INSTALLATIONS ÉLECTRIQUES À BASSE TENSION ET À TRÈS BASSE TENSION (Livre 1 – AR 08/09/2019)

Détermination de l'installation électrique:			
Adresse du contrôle:	Rue de Philippeville 128, 6120 NALINNES		
Code EAN installation:	Nc		
Tarif compteur(s):	Jour		
Numéro compteur(s):	24703741	GRD:	ORES
Index compteur(s):	196399,1	Type de locaux:	Maison
Type d'installation:	Unité d'habitation

Conformément aux prescriptions du Livre 1 – Installations à basse tension et à très basse tension – Procédure interne QPRO/ELE/001			
Type de contrôle:	Visite de contrôle vente ancienne installation domestique (8.4.2)		
Date de réalisation:	☒ Avant le 01/10/1981	☒ Après le 01/10/1981 et avant le 01/06/2020	☐ Après le 01/06/2020
Notes:	Voir rubrique "CONSTATATIONS - Remarques"		
Dérogations (Partie 8):	Appliquées		
Réinspection au rapport:	/

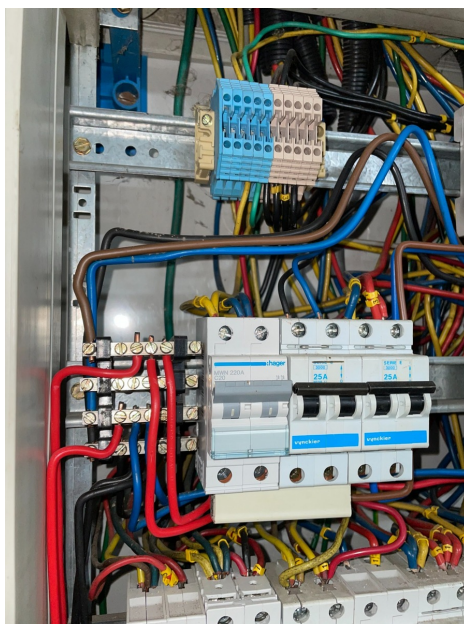
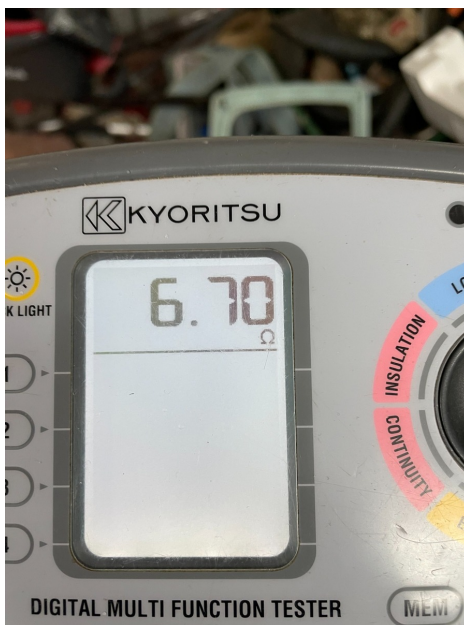
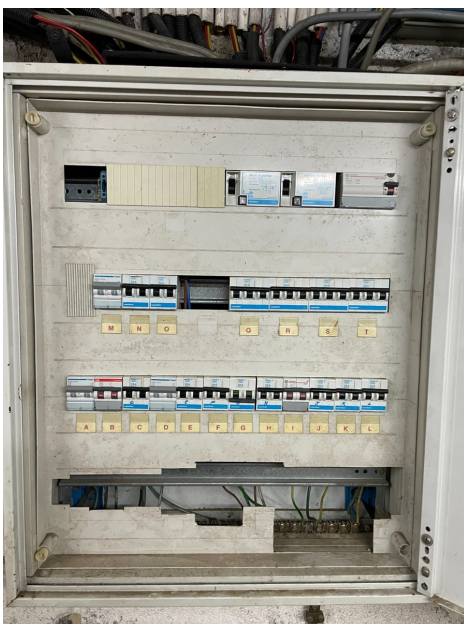
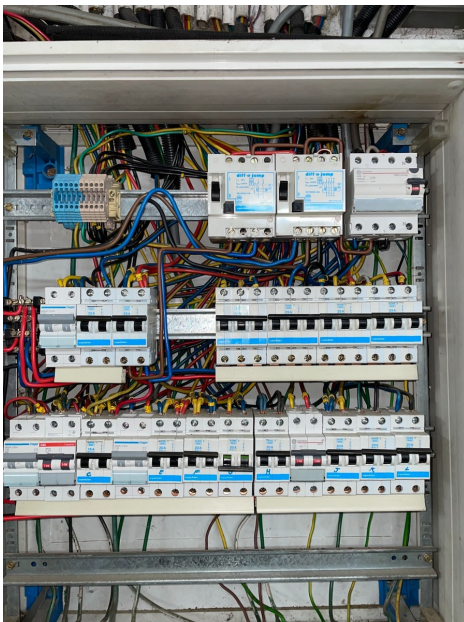
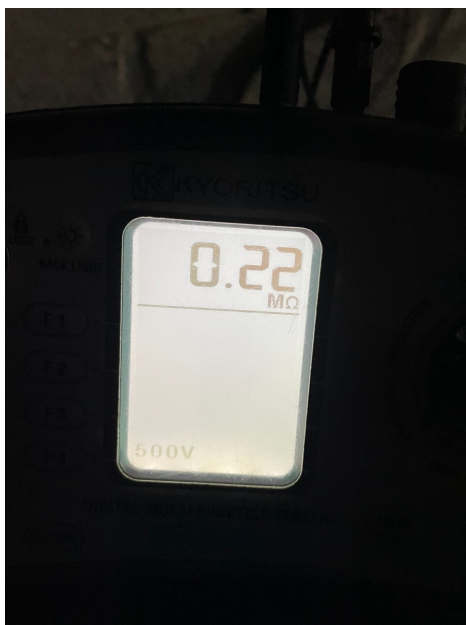
7.05. - Les connexions ne sont pas réalisées selon les règles de l'art. (Livre 1, Section 5.2.6.)

- Les connexions ne peuvent être exécutées que dans les tableaux de répartition et de manœuvre, boîtes de jonction ou de dérivation, aux bornes des interrupteurs, des prises de courant ou dans les pavillons des appareils d'éclairage suspendu. (Livre 1, Sous-section 5.2.6.1.)

Explication: Voir photo

8.06. - Le code des couleurs des conducteurs isolés n'est pas respecté. (Livre 1, Section 5.1.6.)

- L'isolation, repérée par la combinaison des couleurs verte et jaune, doit être présente sur toute la longueur des conducteurs. (Livre 1, Sous-section 5.1.6.2.)

Explication: TD 1 voir photo (Exemple Brun)
